# Verzoek tot Wijziging

Algemeen	
<b>Project:</b>	Tramvervoersysteem Uithoflijn
<b>Initiatiefnemer:</b>	Projectorganisatie Uithoflijn (POUHL)
<b>VTW nr.:</b>	VTW-OG-126.1 (ontwerp) rev 2.0
<b>VTW nr (extern):</b>	
<b>Werknaam:</b>	Gronddekking K&L t.p.v. keerwand ProRail
<b>Inhoudelijk behandelaar OG</b>	
<b>Inhoudelijk behandelaar ON</b>	
<b>Status</b>	definitief
<b>Type wijziging</b>	wijziging t.o.v. contract
<b>Tracédeel</b>	Tracédeel Stationsgebied (OVT + D)

#### *K&L tracés dicht op de keerwand van Prorail*

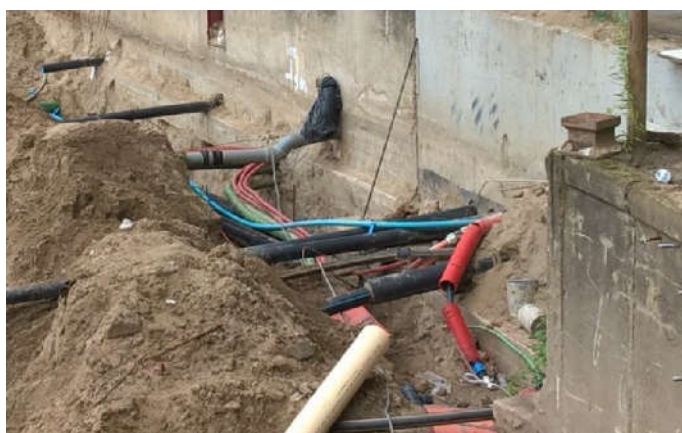
Ter plaatse van de toekomstige busbuffer, parallel aan de keerwand van ProRail, liggen diverse kabels en leidingen: Dit betreft o.a.: 6 x middenspanningstracés, 2x KPN, 2x Tele2, 1x Eurofiber, 5x Prorail, 2 waterleidingen en 2x warmteleidingen (huisaansluiting).

De doorvoeren van deze objecten zijn deels boven en deels door de voet van de keerwand aangelegd. Zoals weergegeven in onderstaande foto's.

### Doorvoeren door de keerwand

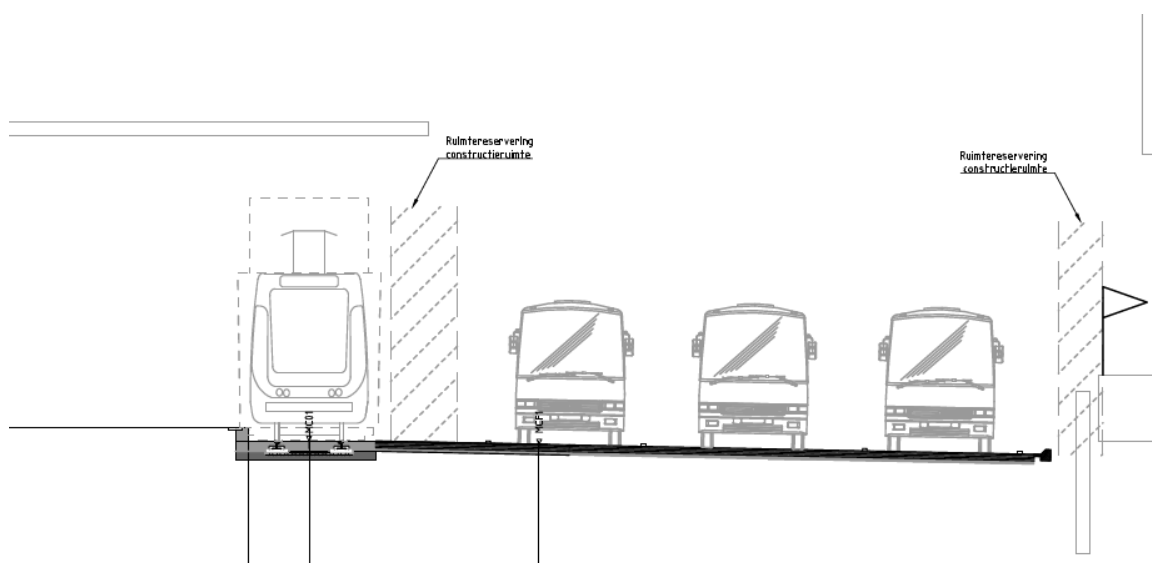
De K&L objecten zijn in het verleden aangelegd op basis van het oude maaiveldniveau, deze hoogte was circa 3.5 + NAP.

In een van de dwarsprofielen die door Movares zijn gemaakt (waarvan niet zeker is of dit onderdeel van het contract betreft), is een afschot in de busbaan getekend richting de keerwand van Prorail. Ook is geen looppad in dit dwarsprofiel getekend. Als dit daadwerkelijk op deze wijze wordt aangelegd, is het nieuwe maaiveld hoogte  $(3.1 \text{ (BS)} - 0,2 \text{ (afschot)}) = 2.9 \text{ m} + \text{NAP}$ . Dit is 0,6 meter lager dan het oorspronkelijke maaiveld. Hierdoor zouden alle doorvoeren in de keerwand te hoog liggen en alle K&L met te weinig dekking liggen, of zelfs boven het maaiveld uitsteken.

Suggestie is daarom om het afschot richting het oosten aan te leggen, dus van de keerwand van Prorail af. Samen met het nieuwe looppad (hoogte = 0,18 m) zal dicht op de keerwand de hoogte van oude maaiveld gehandhaafd kunnen worden  $(3.1 + 0,22 + 0,18 = 3.5 + \text{NAP})$ .
